**Razionalizzazione dei Presidi della Polizia di Stato nella Città di Torino
Rifunzionalizzazione del complesso demaniale sito in Torino,
Commissariato Borgo Po - Via Sabaudia**

**Presa d'atto delle determinazioni della Conferenza di Servizi del 10 ottobre 2025
ai sensi dell'art. 38 del D.lgs n.36 del 31 marzo 2023, ai fini dell'approvazione
del progetto nonché della localizzazione dell'opera**

FASCICOLO ILLUSTRATIVO

Tavola 3 e 3/DORA - PRESA D'ATTO

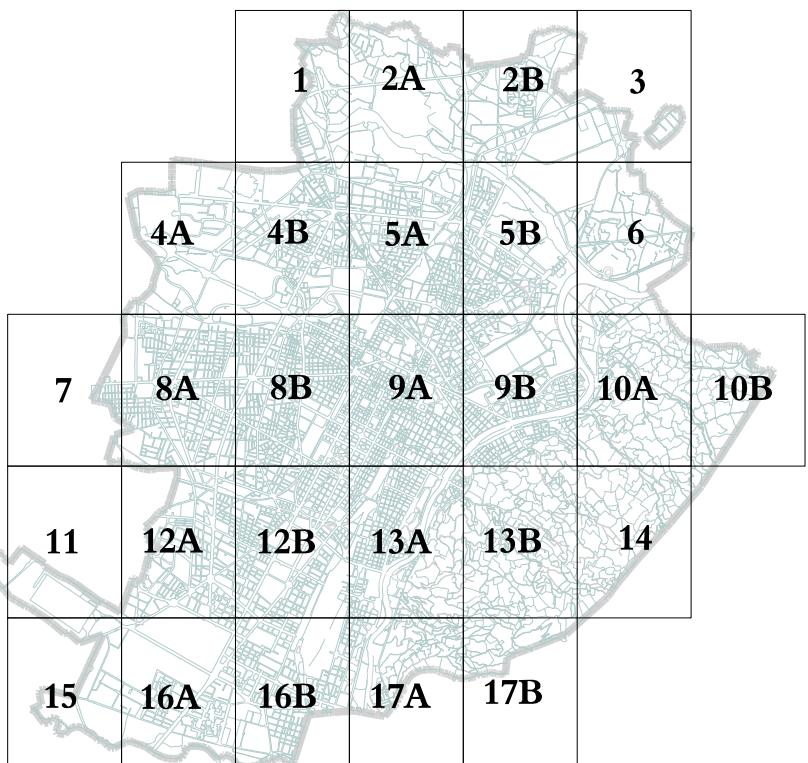
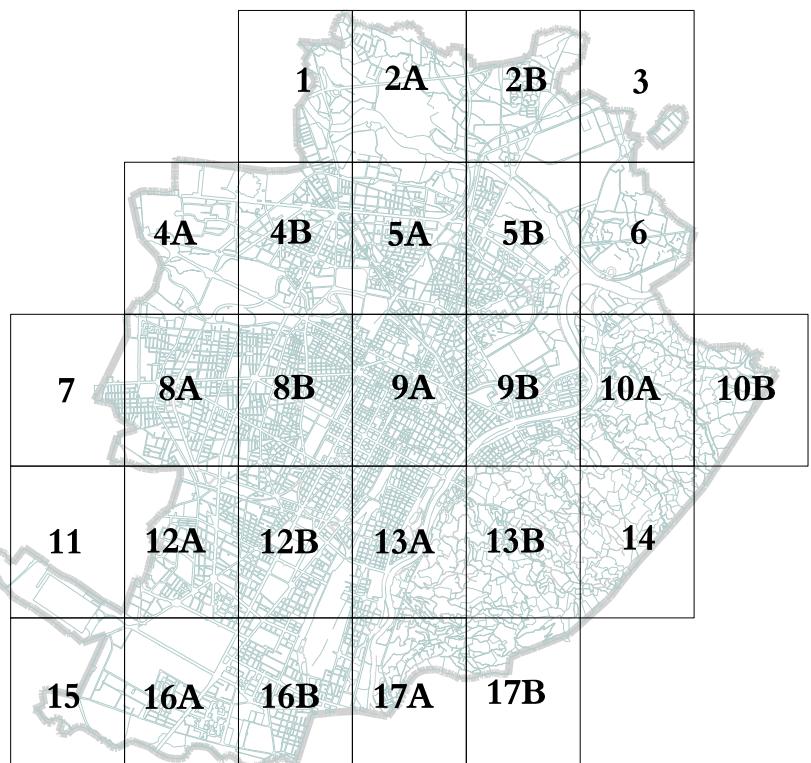
A) la modifica grafica del tracciato del Rio Val Pattonera nell'Allegato Tecnico n. 3 “Carta di sintesi della pericolosità geomorfologica e dell'idoneità all'utilizzazione urbanistica”, per il quale viene confermato il dissesto lineare di tipo Eel a pericolosità molto elevata e l'attribuzione della fascia di rispetto ridotta a 5 metri, da recepire all'interno dell'Allegato B delle NUEA all'art. 1.1, comma 4, nel modo seguente: *“Fa eccezione il tratto del Rio Val Pattonera in corrispondenza del Commissariato di via Sabaudia, per il quale la fascia di*

rispetto è ridotta a 5 metri, così come approvato in sede di Conferenza di Servizi decisoria del 10 ottobre 2025 ai sensi dell'art. 38 del D. Lgs n.36 del 31 marzo 2023.”;

- B) la modifica dalla sottoclasse IIIb3(C) alla sottoclasse IIIb2(C), nell'Allegato Tecnico n. 3 “Carta di sintesi della pericolosità geomorfologica e dell'idoneità all'utilizzazione urbanistica”, in corrispondenza dell'area occupata dal Commissariato di Polizia di via Sabaudia;
